Plan Local d'Urbanisme de Valdoie

Mémoire en réponse du maître d'ouvrage, suite au procès-verbal de synthèse du commissaire enquêteur – 2026

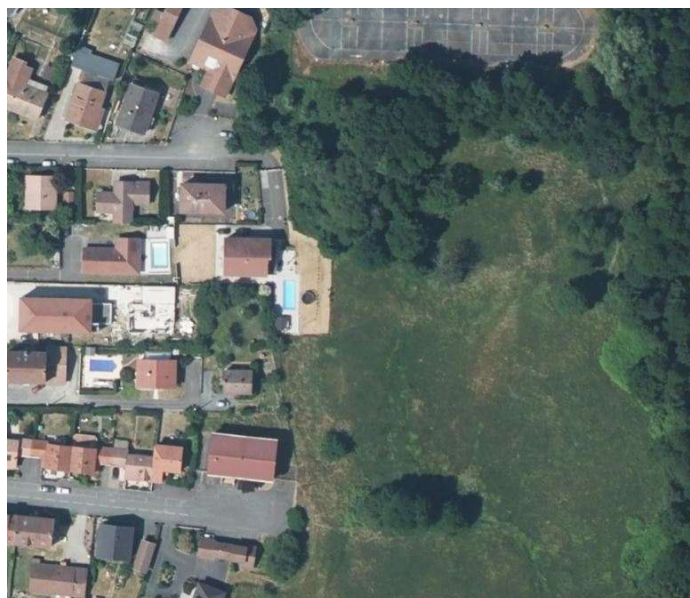
Propriétaire des parcelles 130 et 123, attenantes à sa maison d'habitation, Monsieur AIROUD s'oppose à la réalisation de la piste cyclable reliant le secteur UB qui abritait l'ancienne aire d'accueil des gens du voyage, à la rue Camille Claudel.

Selon lui, cette liaison enclave ses deux parcelles, les rendant inaccessibles, et contredit un projet familial, visant à développer du maraîchage bio.

En conclusion, Monsieur Airoud réitère son mécontentement, en parlant d'une décision arbitraire, d'une spoliation, qui vise à le priver de la jouissance de ses biens si durement acquis. Il évoque la possibilité d'ester en justice si l'emplacement réservé n'est pas levé.

Concernant l'emplacement réservé n°8, il répond à une orientation du PADD qui vise à organiser un maillage des mobilités douces au sein de la commune. A ce stade de la procédure, le supprimer pourrait fragiliser juridiquement le document.

Le passage de cette liaison douce est d'intérêt général. Son positionnement, à proximité de la zone urbaine, permet un

accès rapide aux rues Marietta et Marie-Thérèse et facilite surtout la liaison avec le centre-ville.

En outre, la piste cyclable ne sera en aucun cas infranchissable en direction des fonds de parcelles ; des points de passage peuvent être aménagés. Enfin, le flux cyclable devrait être acceptable.

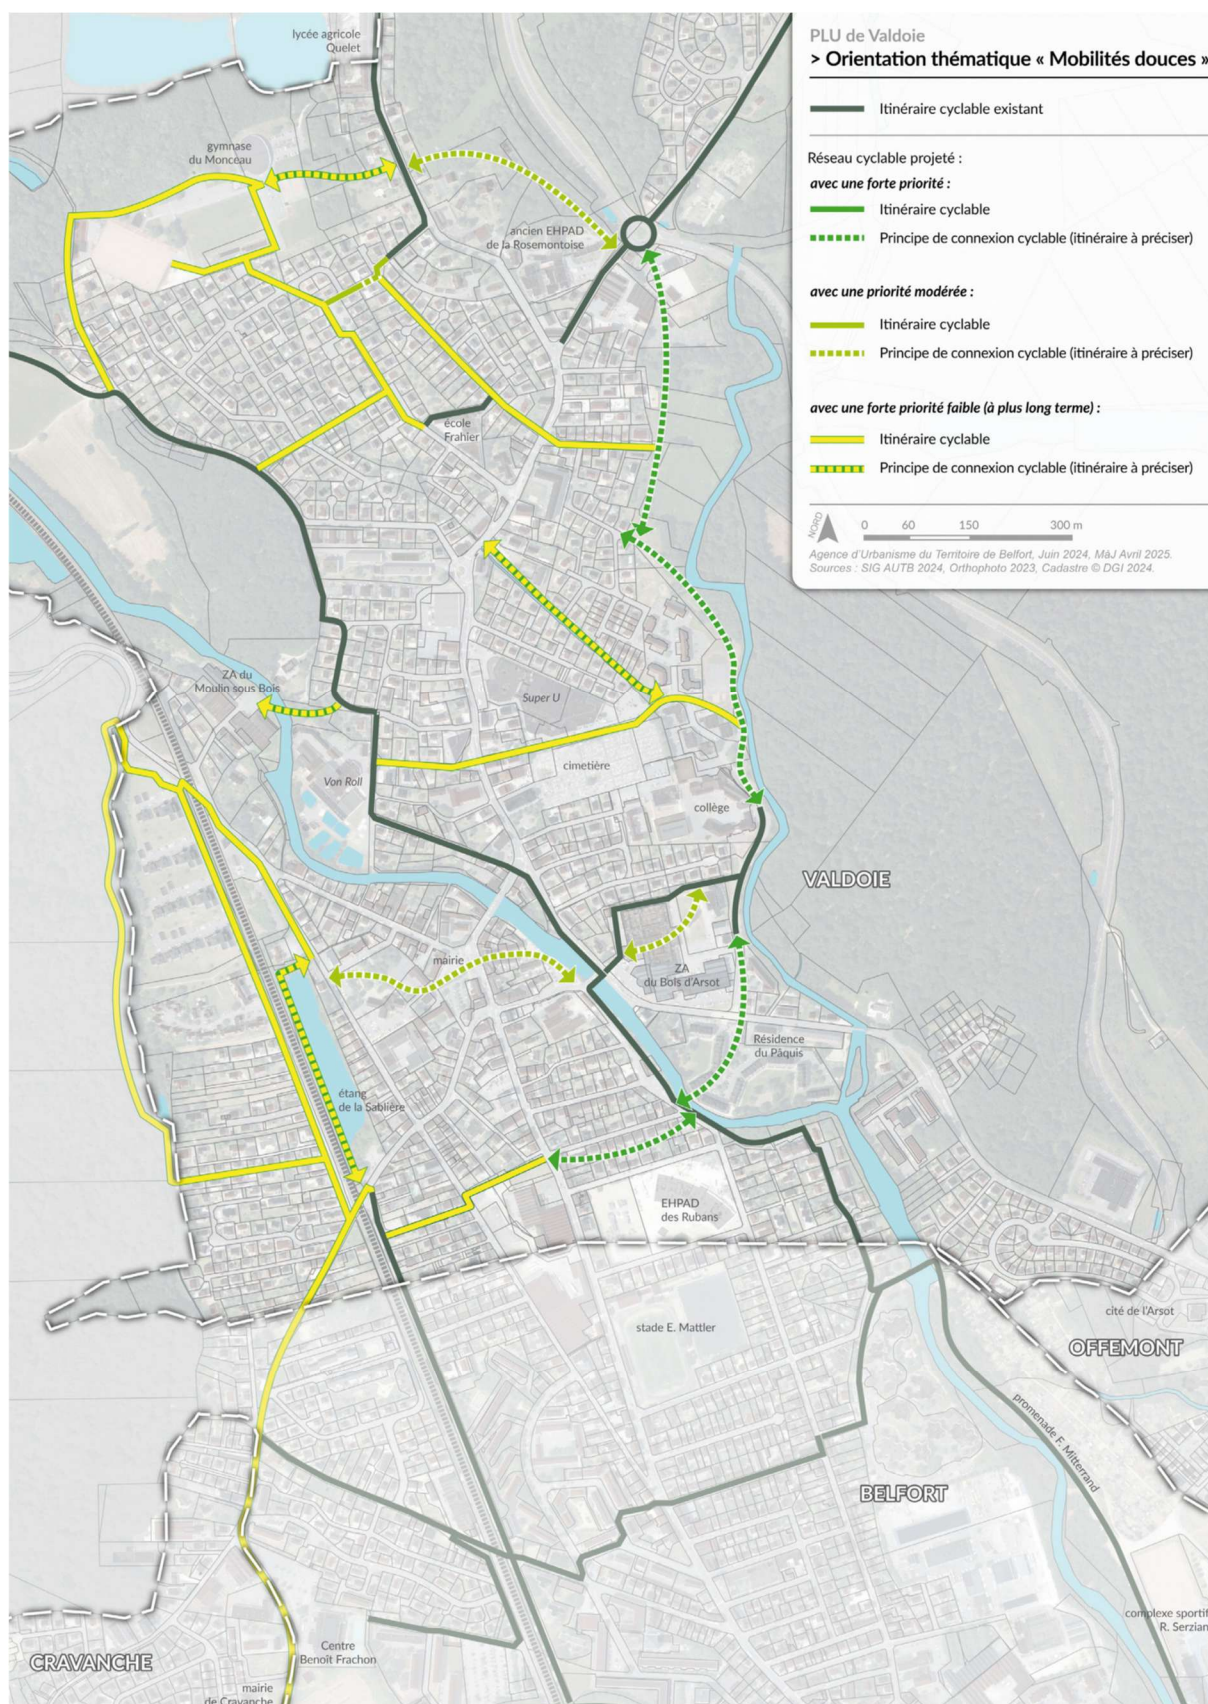
Zone 8 et schéma p 35 de l'OAP:

Les suggestions d'aménagements ne conviennent pas car le dénivelé décourage les éventuels cyclistes. Il faudrait donc revoir le tracé :

Il y a beaucoup de trafic rue de Turenne notamment sur la sortie Valdoie direction Sermamagny. Pour apaiser la circulation, au rond-point de la beurrerie, il faudrait inciter les véhicules à utiliser la desserte sous-vosgienne pour réduire le trafic. Cette déviation ne ralentirait pas les voitures et permettrait d'apaiser le site de la Rosemontoise futur site résidentiel.

Il semble que Mme Petit remette en cause la connexion cyclable passant à travers l'ancien site de la Rosemontoise.

En réponse, il est possible d'affirmer que quel que soit le passage (Ancienne Rosemontoise ou 'côte de la Beurrerie'), le dénivelé existe.

Côté Rosemontoise, l'OAP propose un principe de connexion et non un tracé ! L'idée est bien de réfléchir au meilleur itinéraire possible, lequel pourra nécessiter la réalisation d'études spécifiques.

Un tracé existe via la rue Nallet et le gymnase, l'objectif est bien d'éviter le centre, pour rejoindre la piste cyclable Belfort/Giromagny.

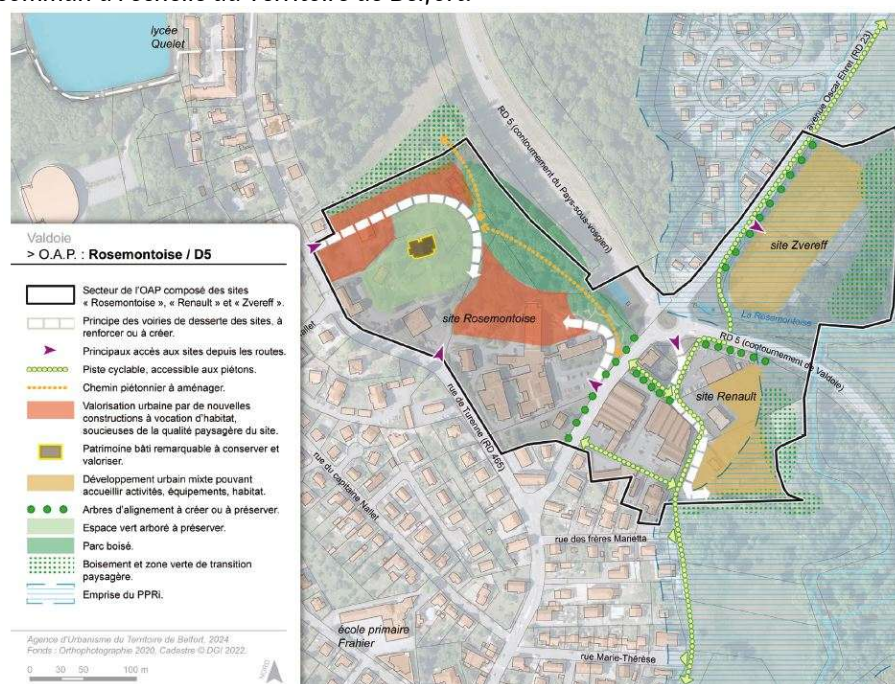
Concernant les secteurs de la Rosemontoise et de la D5, Madame Madarac relève des contradictions entre les objectifs de protection de la nature et les projets de construction, tout en proposant des solutions pour améliorer l'intermodalité.

- Elle interroge la pertinence de construire des logements sur la lisière forestière de la villa des sapins, au regard des engagements de préservation des continuités boisées inscrits au PADD.
- Elle préconise la création d'un parking de covoiturage sur le site Zvereff pour capter le flux automobile important de la RD5.
- Elle suggère de prolonger les lignes de bus 1 et 3 pour desservir ce nouveau pôle d'échanges et les futurs quartiers résidentiels.

L'élaboration d'un PLU est un exercice transversal, qui aborde plusieurs thèmes ayant comme dénominateur commun « l'aménagement du territoire ». Les actions affichées dans les OAP et les règles édictées dans le règlement le sont en cohérence avec les orientations générales du PADD. Il n'y a pas nécessairement de contradiction mais davantage de composition.

Ainsi, l'OAP Rosemontoise, comme le montre l'image ci-dessous, préserve la villa des Sapins, tout en permettant quelques constructions respectueuses de l'environnement naturel et de la présence de cette bâtisse remarquable. Les futures constructions sont positionnées en limite de la lisière de façon à préserver l'ensemble ainsi décrit et les boisements attenants.

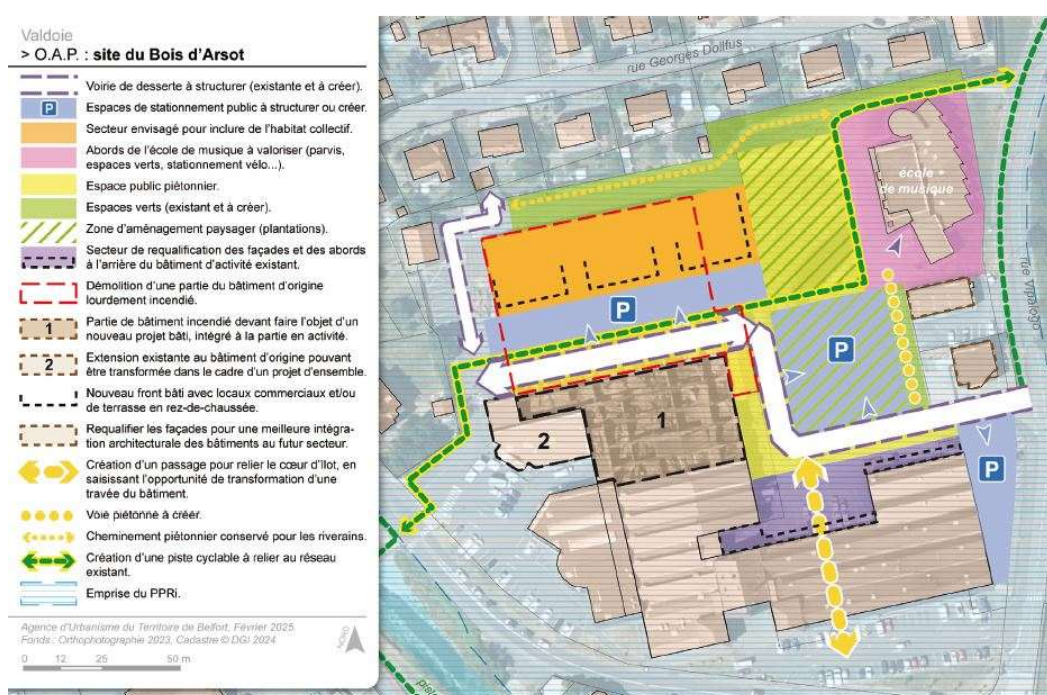
- Elle demande la garantie du maintien des accès aux propriétés privées des parcelles 130 à 137.

Deux garages sont accessibles depuis le Bois d'Arsot (parcelle 132). L'accès sera préservé.

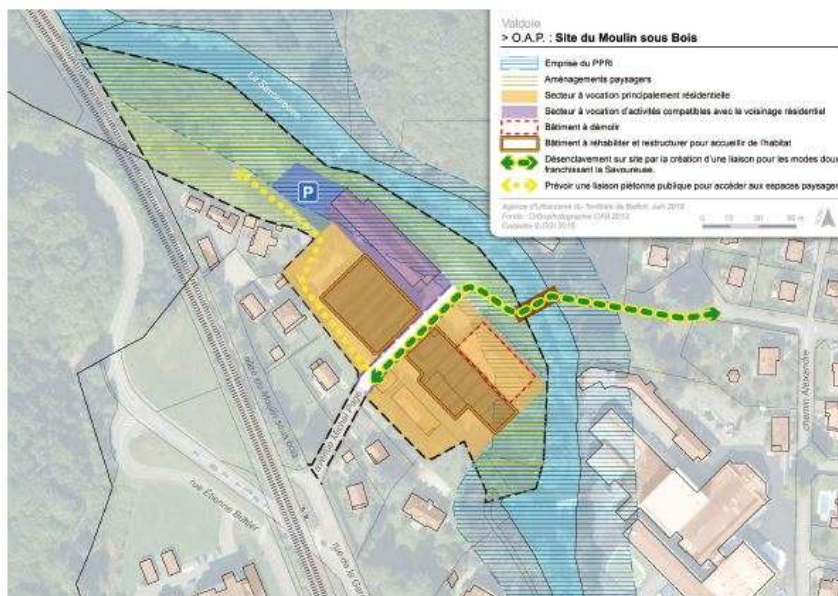
- Elle conteste l'utilité d'une nouvelle passerelle sur la Savoureuse, car des franchissements existent déjà à proximité immédiate.

L'OAP offre la possibilité de créer une passerelle, qui prendrait la forme d'une liaison douce (cycle et piéton). Ceci permettrait de désenclaver le site et de permettre une connexion plus rapide et sereine au centre-ville pour des habitants ou des actifs du secteurs. C'est une alternative à la rue de la Gare. Toutefois, il s'agit d'un projet qui nécessitera des études spécifiques et qui doit s'envisager à long terme, si la collectivité souhaite le réaliser.

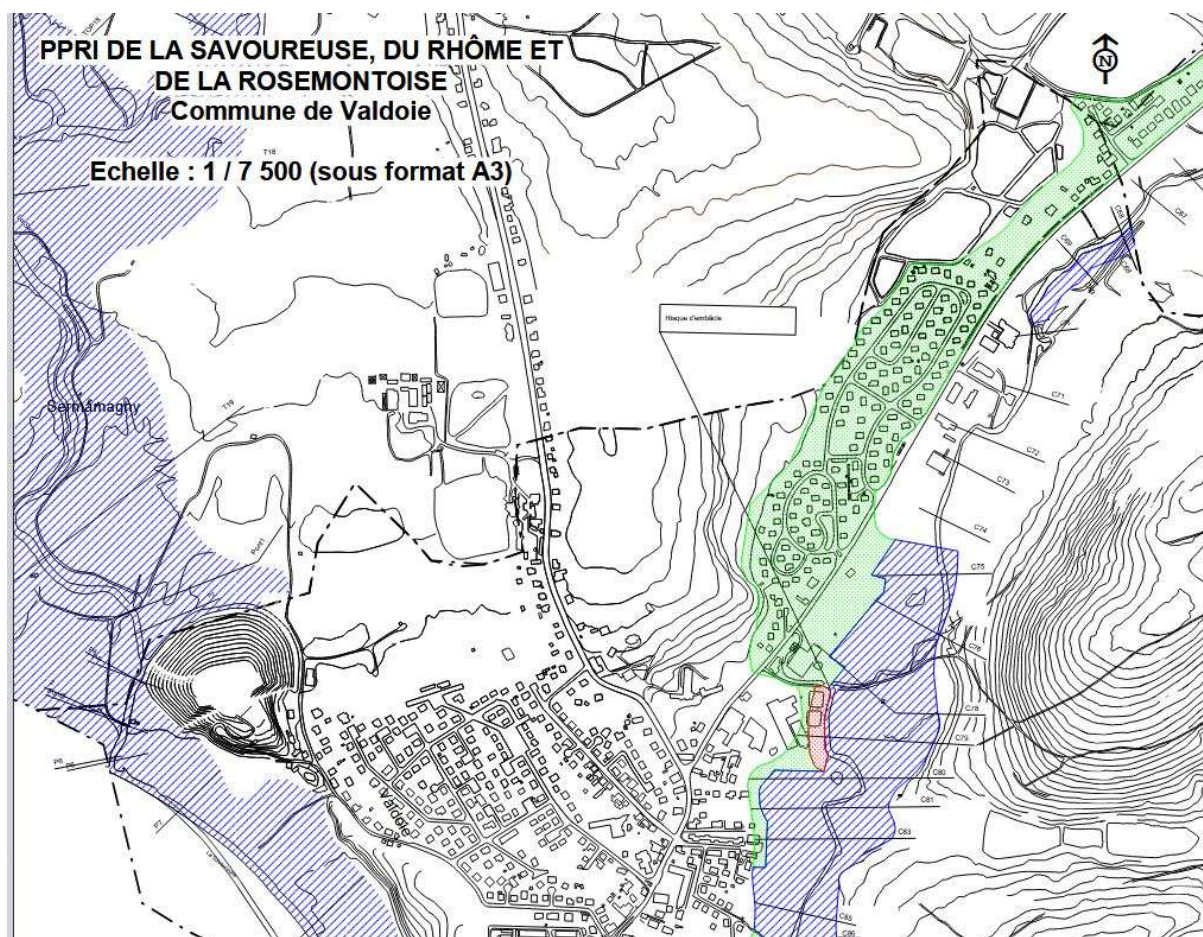
M. GROSJEAN s'interroge sur l'exposition du quartier des Prés d'Aumont aux risques naturels. Il souhaite obtenir des précisions sur la nature exacte de ces risques (inondations, remontées de nappes phréatiques ou autres) et demande une confirmation du maintien de ce secteur en zone inondable.

Ce quartier se situe en zone inondable (zone U3 du plan de prévention du risque inondation (PPRi) de la Savoureuse, du Rhône et de la Rosemontoise). La zone U3 correspond à des contraintes d'urbanisme faibles et à des risques humains faibles (en vert sur la carte qui suit).
